COMUNE DI FANO

CONTRIBUTO ISTRUTTORIO U.O.C. AMBIENTE

Oggetto: Progetto di un impianto agrivoltaico della potenza di 25,12 MWp e delle relative opere di connessione alla RTN, da realizzarsi nei comuni di Fano (PU), Colli al Metauro (PU), Sassoferrato (AN), Fabriano (AN). presentato dalla società Juwi Development 07 S.r.l., inoltrato dal M.I.T.E. quale Istanza per il rilascio del Provvedimento di VIA PNIEC-PNRR ai sensi dell'art. 23 del D.Lgs. 152/2016 e ss.mm.ii. con nota del 12/12/2022 – prot. 0118334 ed inoltrato dalla Regione Marche con nota del 14/12/2022 – prot. 0119448, ubicato in parte a Fano.- contributo istruttorio

CONTRIBUTO U.O.C. AMBIENTE

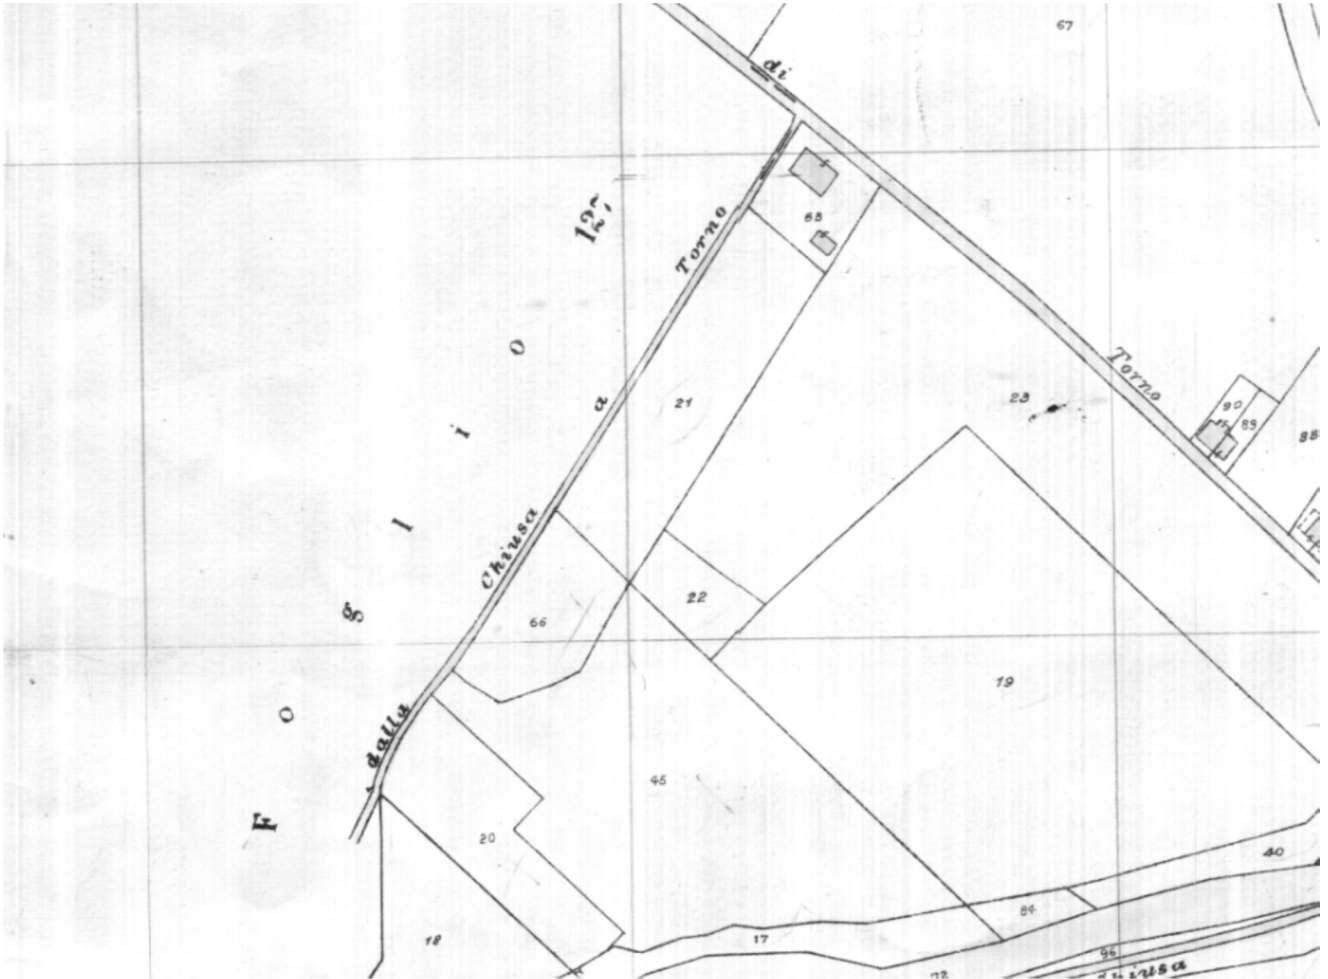
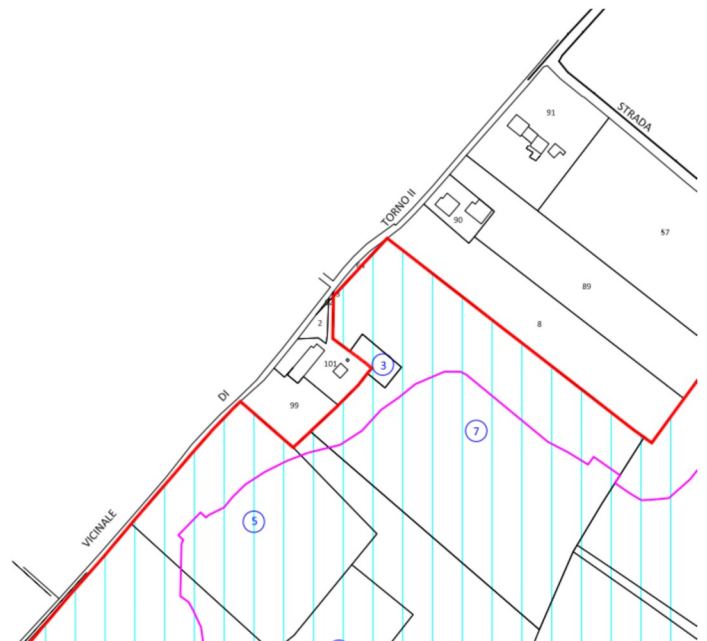
Relativamente a quanto riportato nella documentazione di progetto e con particolare riferimento alla tavola “planimetria catastale” (doc SIA 03105), si richiede di fornire dettagliate spiegazioni circa la presenza di una strada di proprietà pubblica che attraversa l'area di progetto e su cui sono state posizionate delle infrastrutture tra cui pannelli, recinzioni e impianti a verde. Si riporta un estratto della mappa catastale in cui compare la strada con la nomenclatura “Strada dalla Chiesa a Torno” e di cui non sono stati forniti elementi che attestino che detta strada sia nella disponibilità del proponente.

A titolo di chiarimento si segnala che nelle planimetrie di progetto la Strada Provinciale 92 viene erroneamente riportata come “Strada vicinale di Torno II”

Si prende atto della documentazione presentata. Si prescrive pertanto la preventiva sdemanializzazione della strada e contestuale individuazione di una strada alternativa che consenta l'accesso agli impianti Aset (F. 127 part. 106).

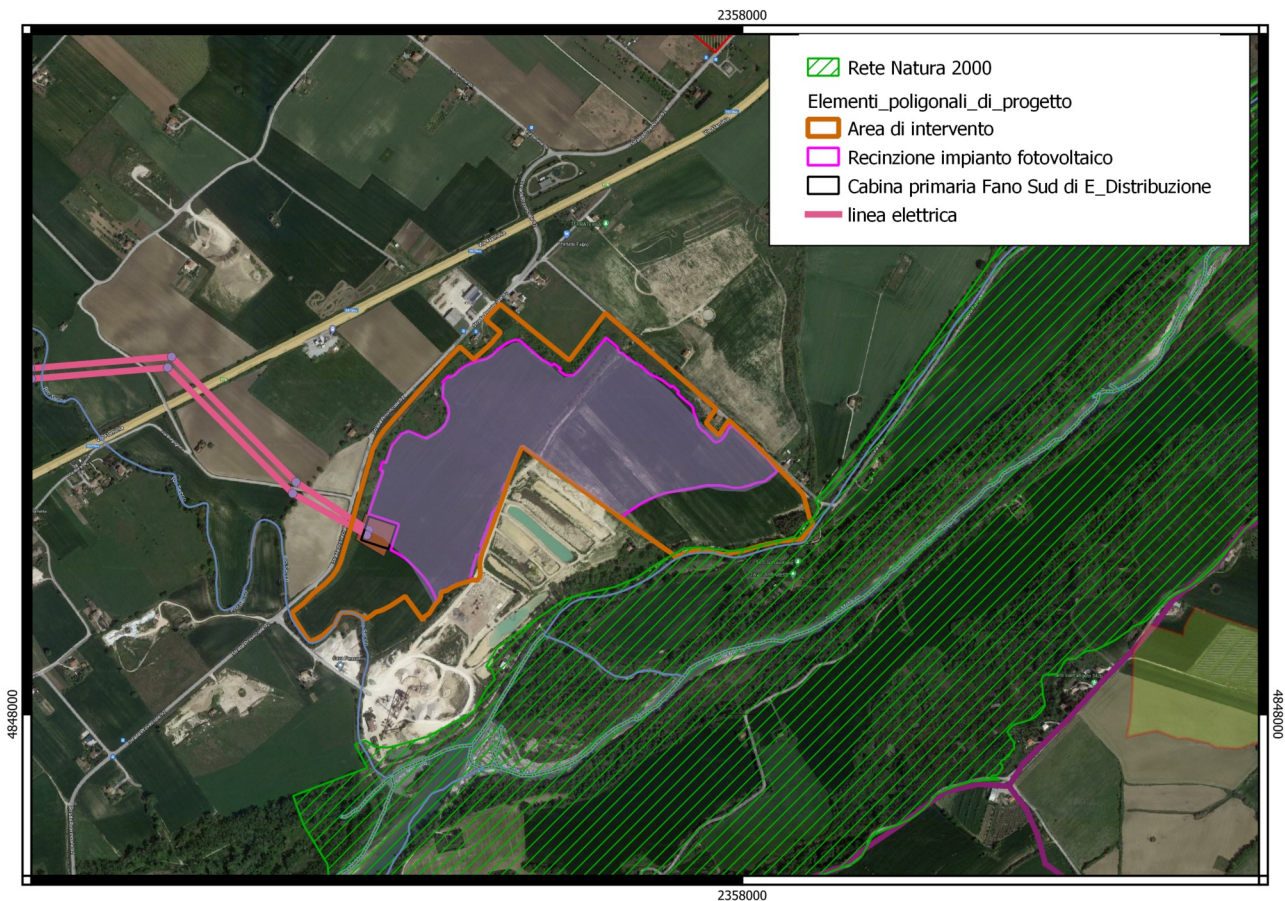
Il progetto dovrà pertanto essere integrato con un adeguato piano di riforestazione volto a compensare la perdita di naturalità dovuta all'installazione dei moduli solari, individuando di concerto con gli enti preposti, aree e tipologie di habitat da creare.

Si riporta una mappa in cui sono inserite le aree oggetto di intervento e il rapporto con la limitrofa area Natura 2000 IT5310022, da cui emerge la possibilità di individuare ampie porzioni di territorio da utilizzare per lo scopo.
